Regolamento Urbanistico
(approvato con D.C.C. n. 162/2008 e n. 116/2009)

Rettifica errori materiali

Relazione Illustrativa

Aprile 2011

Estratto Tav.TU 7.3

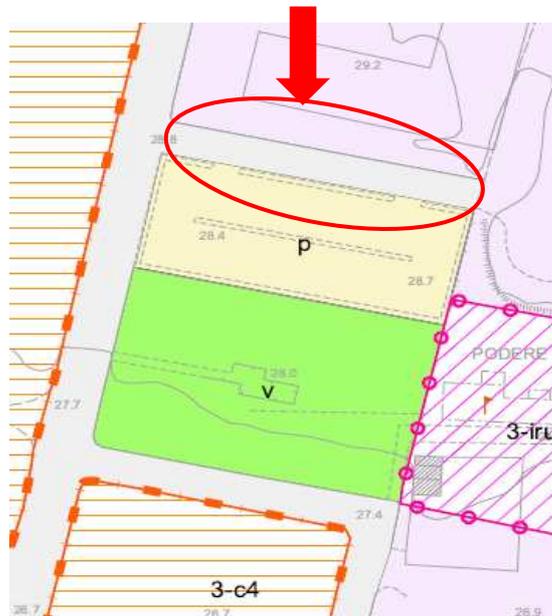
- 1) nella tav. AF1 "Uso del Suolo, per mero errore non è stato riportato l'aggiornamento della base cartografica che invece costituisce base della cartografia di progetto (TU-7.3 "Rosignano Solvay Nord-Est"), pertanto nella Tav. AF1 di quadro conoscitivo (**allegato n. 5**) vengono adeguati i poligoni codificati con codice cod=urb con le linee della CTR aggiornata.

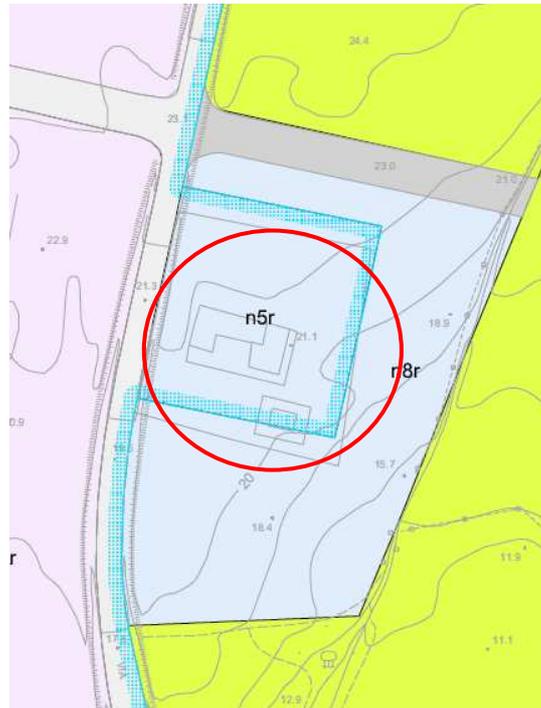
- 3) a seguito di segnalazione dell'U.O. Patrimonio è stato rilevato un errore nella tav. TU 7.3 “Rosignano Solvay Nord-Est” in quanto l'area di proprietà comunale posta all'incrocio tra via Ferrari e via S. Di Giacomo non è una strada ma un'area incolta posta ai margini della strada come pure l'area adiacente di proprietà privata.. Pertanto si corregge, nella Tav. TU 7.3 (**allegato n. 12**) la destinazione urbanistica da “strada” a “apne- aree prevalentemente non edificate integrative della risorsa insediativa”.

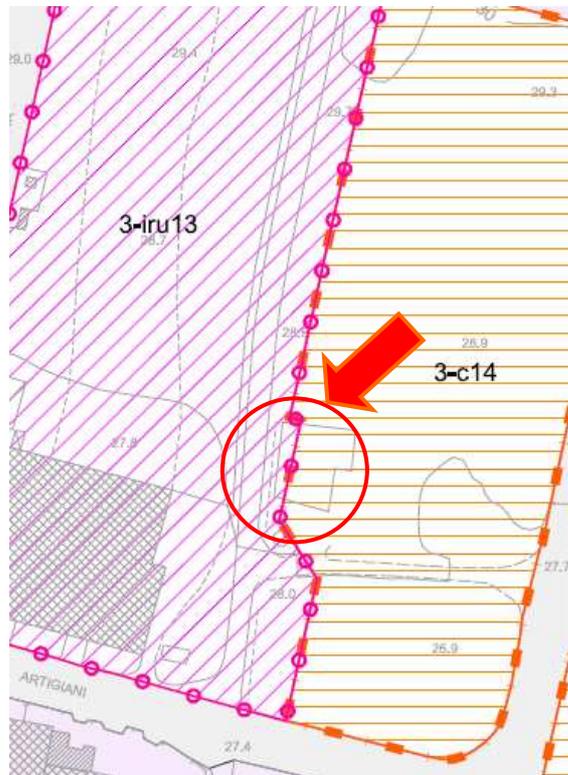
- 7) a seguito di segnalazione dell’U.O. Patrimonio è stato rilevato un errore nella tav. TU 13.1 “ Mazzanta Nord “ e nella Tav. 13.2 “ Mazzanta Sud” in quanto l’area di

proprietà comunale posta su via dei Cavalleggeri in loc. Mazzanta era stata inserita come “parcheggio in progetto” ma in realtà è un parcheggio esistente. Pertanto si correggono le tavole TA 13.1 e TA 13.2 (**allegato n. 16**)

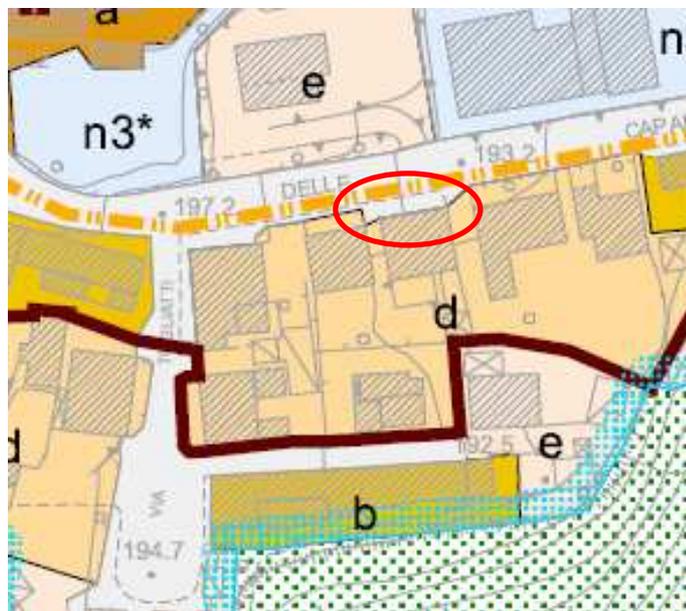
8) a seguito segnalazione dell'U.O. Patrimonio è stato rilevato un errore nella perimetrazione dei comparti 3-c14 e 3-iru13. Da un raffronto tra la mappa catastale e la cartografia di RU emerge che il confine tra i due comparti non corrisponde perfettamente con il confine di proprietà, pertanto si corregge il perimetro dei comparti nelle Tav. TU 7.6, TU 7.7, TR2, TR3 (**allegato n. 13**)

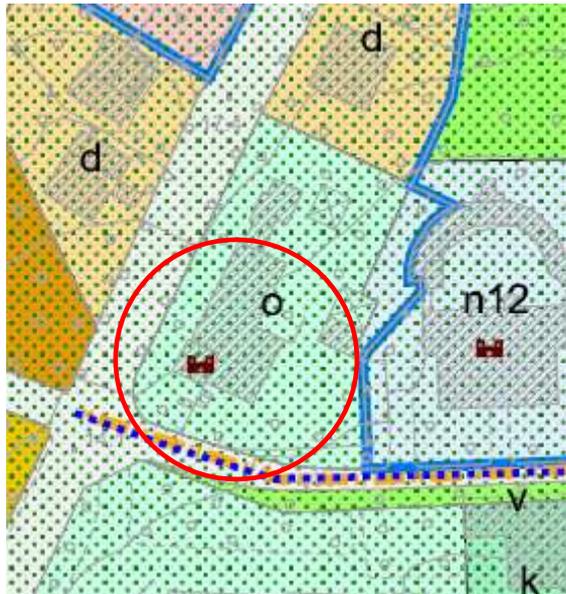
2) nelle schede D-2-043 e D-2-052 sono state invertite le foto degli immobili, pertanto si correggono le schede (**allegati n. 17a, n. 17b, n. 18a, n. 18b**);

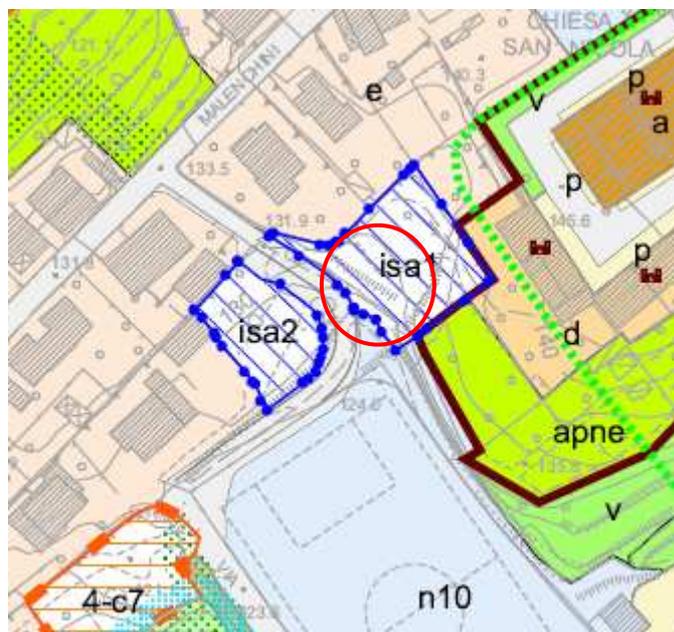
3) A seguito segnalazione prot. n. 2396 del 25.01.2011 si rettifica il perimetro dell'edificio che identifica una porzione dello stesso come edificio di particolare valore storico in quanto per errore erano stati perimetrati anche gli ampliamenti effettuati in epoche recenti. Pertanto si corregge nelle Tavv. TU 6.3 (**allegato n. 8**) e P-st2 (**allegato n. 9**) il perimetro dell'edificio con particolare valore storico e nella scheda n. D-5-060- allegato 3 “ Schede patrimonio edilizio esistente di particolare

valore storico, artistico,architettonico” si individua esattamente la porzione di edificio vincolata. (**estratti n. 19 a e n. 19b**).

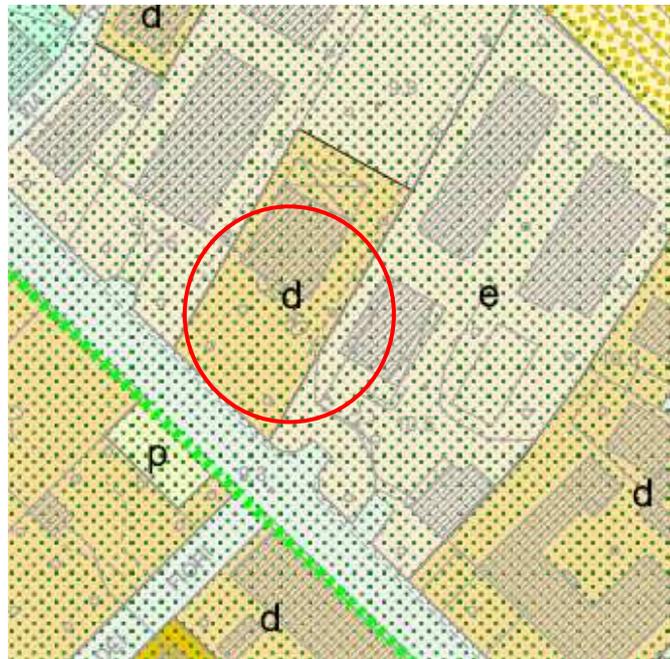
- 4) a seguito di segnalazione prot. n. 9102 del 01.04.2011 si modifica il perimetro dell' intervento di saturazione "isa1" in quanto erroneamente ricomprese all'interno del perimetro la particella n. 624 e porzione della particella 627 Fg 75 NCT,di proprietà comunale, che costituiscono arginature dell'esistente viabilità . Pertanto si modifica nella Tav Tu 8.1 (**allegato n. 10**) il perimetro dell'intervento di saturazione "isa1" e si corregge all'art. 64 delle Norme Tecniche di Attuazione del RU, nella tabella degli interventi, la superficie del lotto che passa da mq. 919,1 a mq. 825 (allegato n. 10 a)

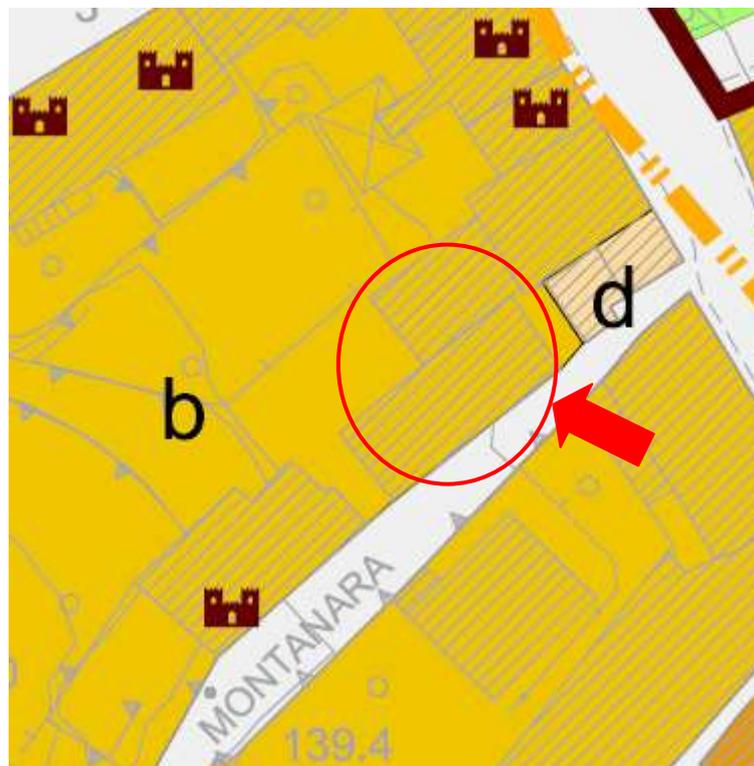
- 5) a seguito di segnalazione prot. n. 8582 del 28.03.2011, è stato fatto presente che il tessuto urbanistico in cui ricade l'immobile situato in Castiglioncello, via Aurelia n. 438 è stato erroneamente identificato come "d – residenziali consolidati sia su filo strada che isolati che accorpati a formare complessi" mentre in realtà l'immobile ha sempre avuto destinazione urbanistica " Albergo", come dimostrato anche da Pratiche edilizie in atti c/o l'U.O. Edilizia Privata (vedi pratica edilizia n. 634/2002). Si prende atto dell'errore di attribuzione del tessuto urbanistico e si modifica la tav. TU7.1 " Rosignano Solvay Nord Ovest" inserendo l'immobile nel tessuto urbanistico "o" (**allegato n. 11**).
